Diferencias visuales de la polea tensora 531 0628 30

531 0628 30

03G 109 243

Fig. 1: 531 0628 30 (versión antigua)

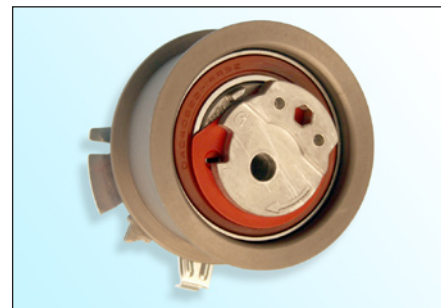
- Excéntrica de metal sinterizado
- Revestimiento de superficie E-Coat (negro)
- Junta del cojinete negra

- Excéntrica de aluminio fundido
- Revestimiento de superficie zinc-fósforo (marrón claro)
- Junta de cojinete marrón o negra

En el desarrollo continuo de nuestros productos se modificó la polea tensora **531 0628 30**.

La versión antigua de la polea tensora **no** queda obsoleta, de modo que se puede seguir instalando siguiendo las indicaciones del fabricante del vehículo.

Durante el montaje de la versión nueva tenga precaución de que el revestimiento de la superficie de la polea tensora **no** se dañe.
